Dichiarazione protocollo n. del	
Comune di Roma	
Via Trionfale	
civ. 8891	
Identificativi Catastali:	Compilata da:
Sezione:	Langella Jessica
Foglio: 194	Iscritto all'albo:
Particella: 160	Geometri
Subalterno: 512	Prov. Roma
	N. 10625

Planimetria
Scheda n. 1 Scala 1:100

ABITAZIONE int 69

Piano Terzo - Scala 6 - Edificio C

DIFFORMITA' RILEVATE

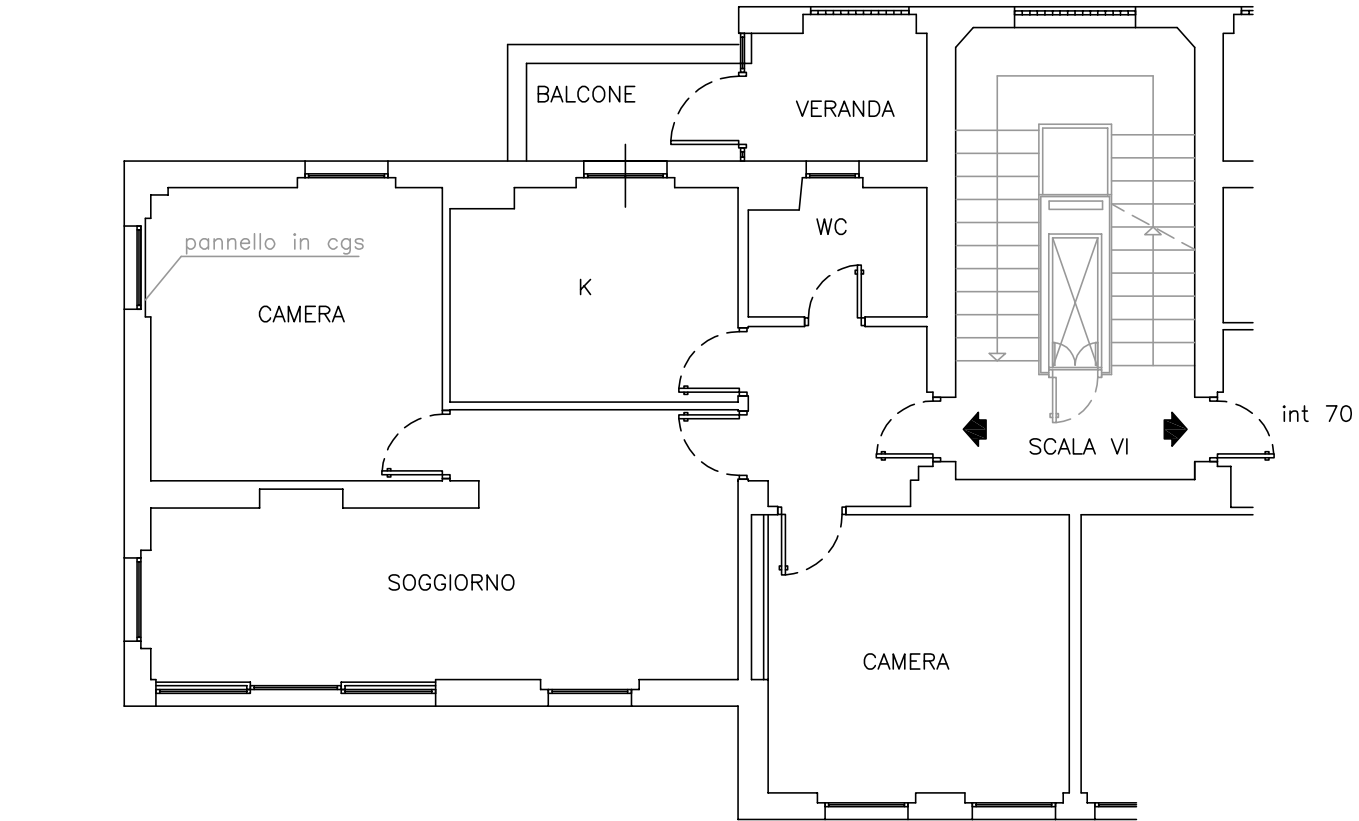
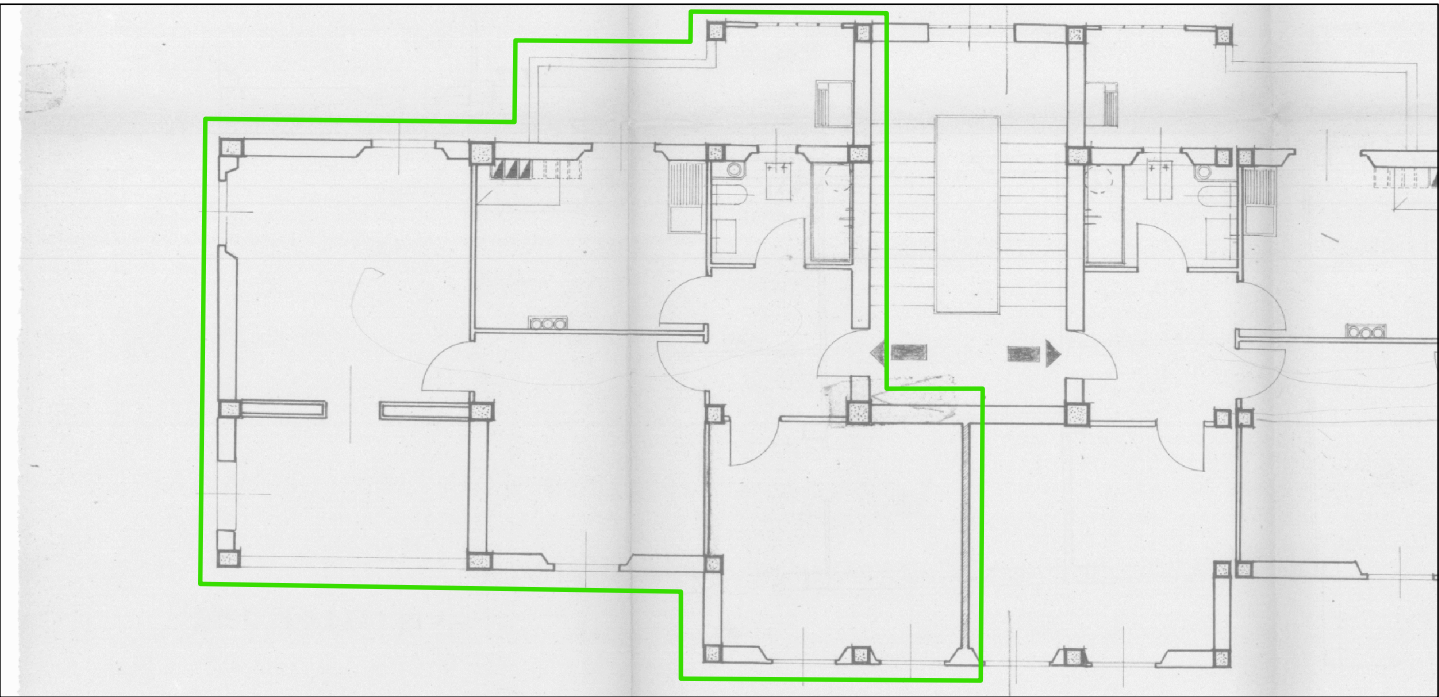
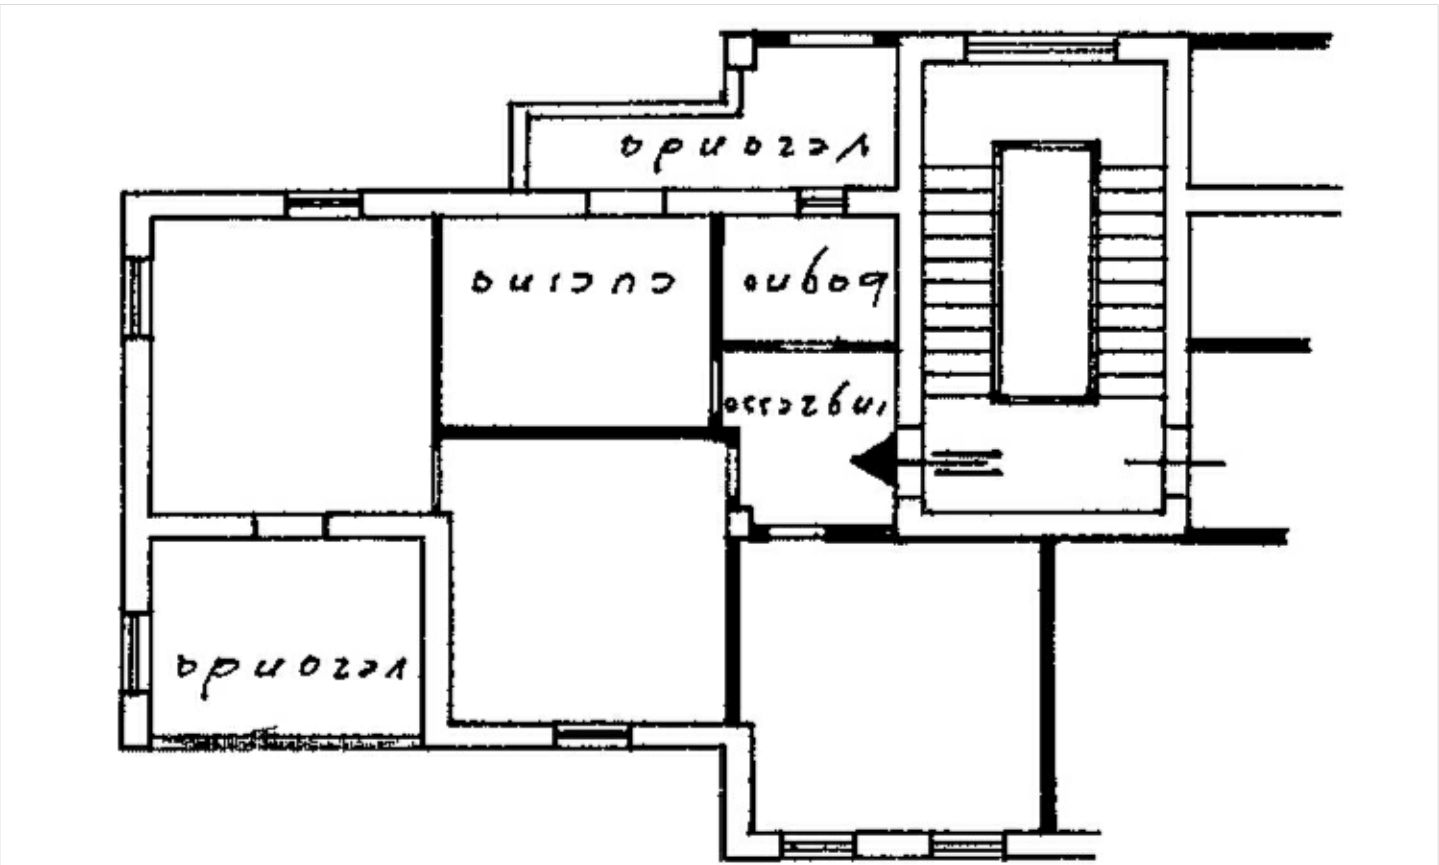
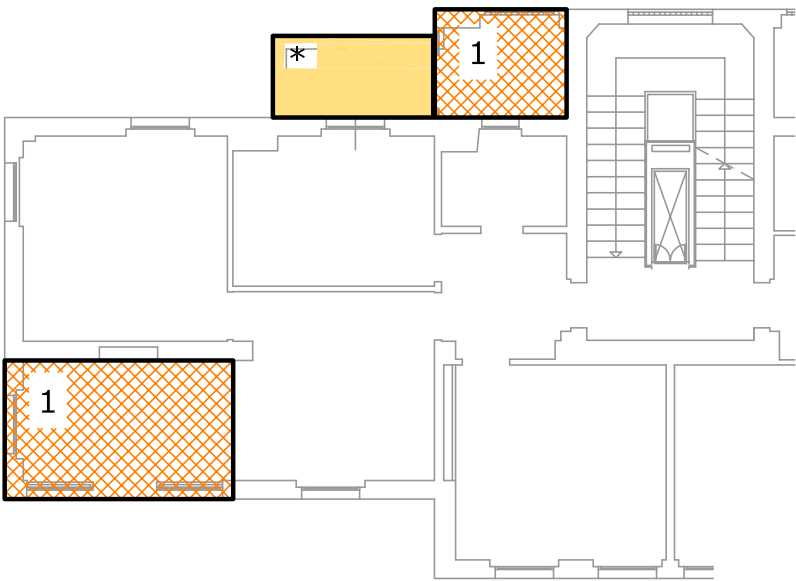
1 - Ampliamento a destinazione residenziale per sup netta totale di circa mq 12,90.
Domanda di Condonò 87/238814/6 richiesta per una superficie residenziale di mq 9,60.
Si consiglia la presentazione di documentazione aggiuntiva completa di visura storica, planimetria aggiornata, modulo-descrizione lavori e relazione esplicativa per richiesta rettifica superficie.

2 - (opere di manutenzione straordinaria MS) Diversa distribuzione interna

- * Presso il Catasto:
VISURA Modifica/inserimento "palazzina"
PLANIMETRIA Inserimento "scala-interno-palazzina"
Errata rappresentazione della veranda

(eventuali) PRATICHE da PRESENTARE:
-- Docfa con planimetria ed inserimento di dati
-- Doc aggiuntiva Domanda di Condonò
-- CILA per modifiche interne eseguite post condono

DIFFORMITA' RILEVATE

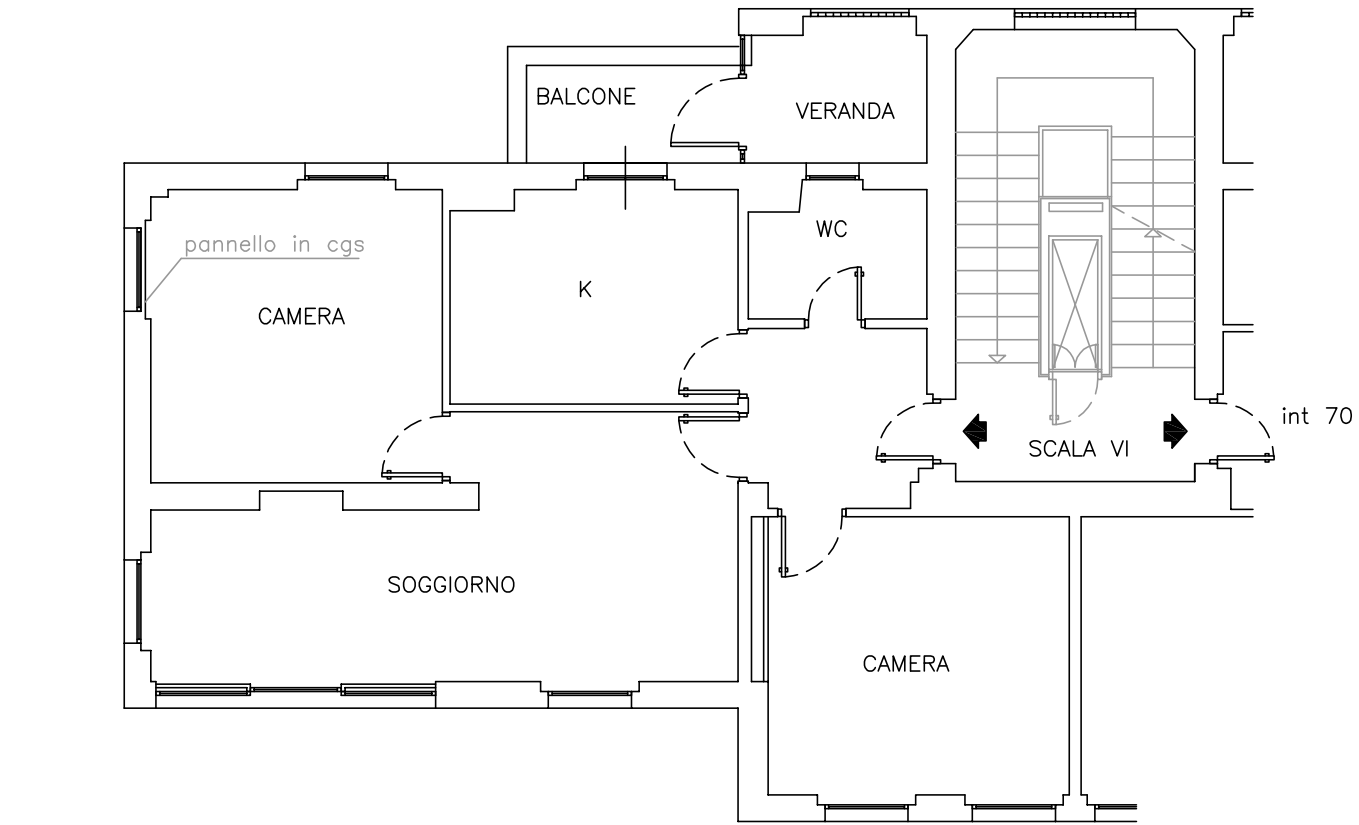
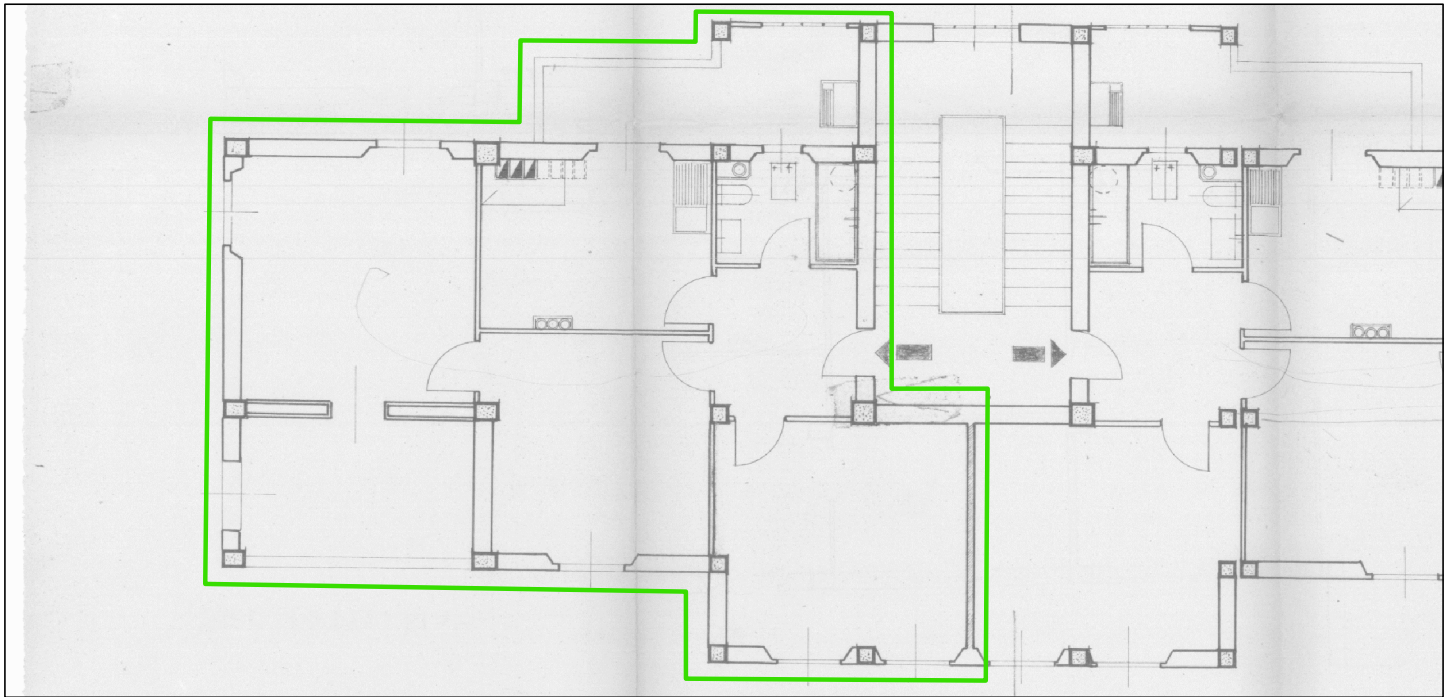
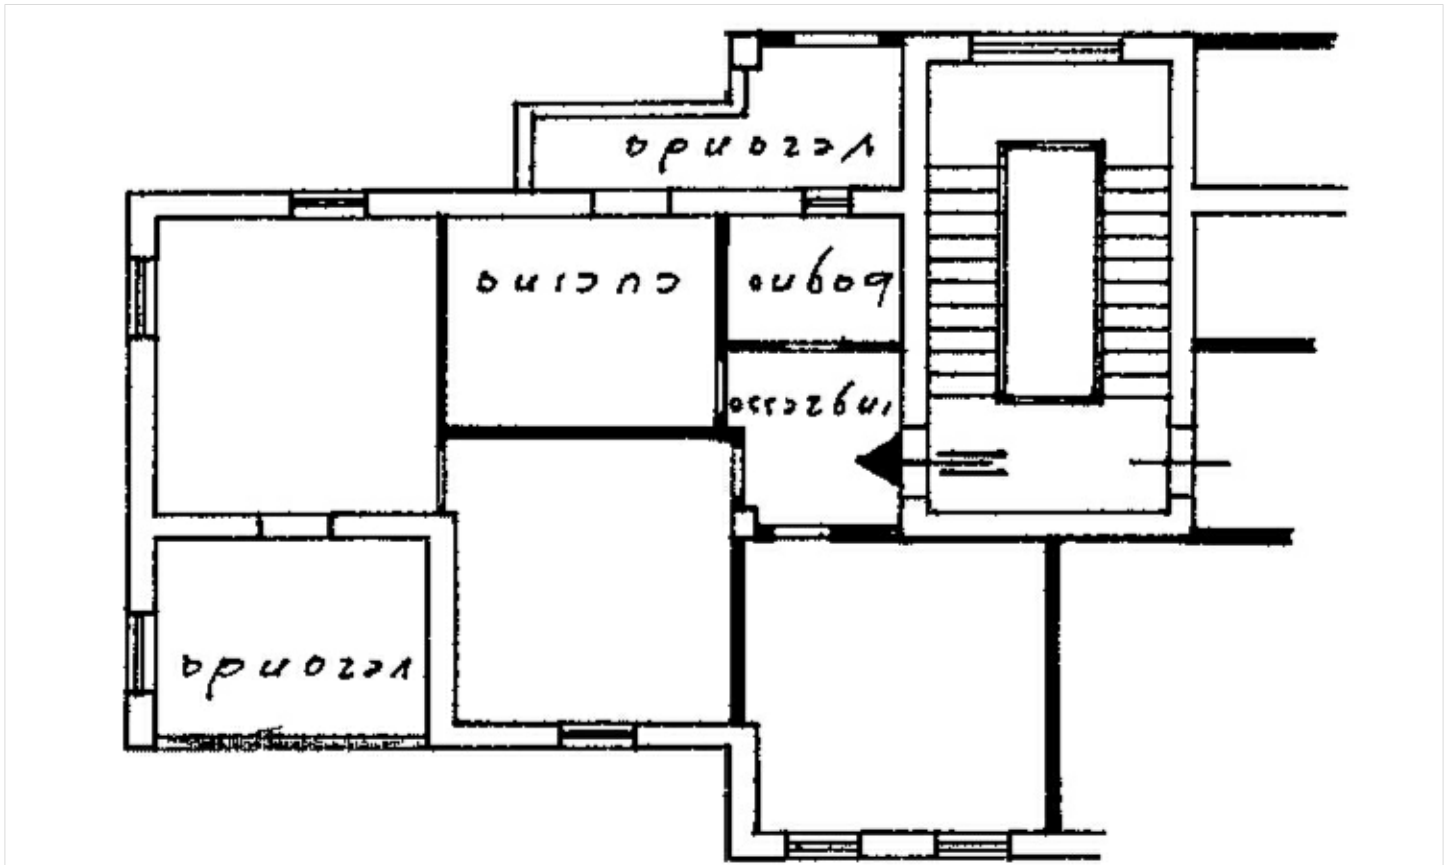
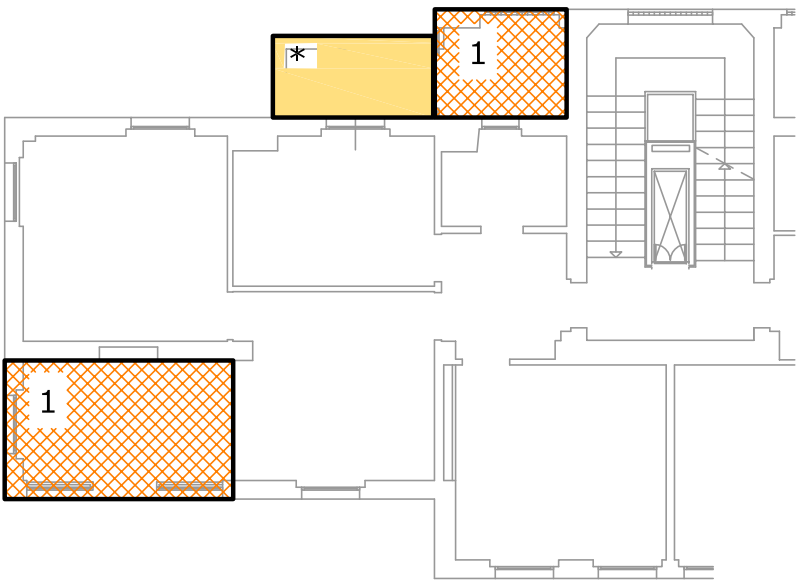
1 - Ampliamento a destinazione residenziale per sup netta totale di circa mq 12,90.
Domanda di Condonò 87/238814/6 richiesta per una superficie residenziale di mq 9,60.
Si consiglia la presentazione di documentazione aggiuntiva completa di visura storica, planimetria aggiornata, modulo-descrizione lavori e relazione esplicativa per richiesta rettifica superficie.

2 - (opere di manutenzione straordinaria MS) Diversa distribuzione interna

| VISURA | Modifica/inserimento "palazzina" |
| PLANIMETRIA | Inserimento "scala-interno-palazzina" |
| | Errata rappresentazione della veranda |

(eventuali) PRATICHE da PRESENTARE:
-- Docfa con planimetria ed inserimento di dati
-- Doc aggiuntiva Domanda di Condonò
-- CILA per modifiche interne eseguite post condono
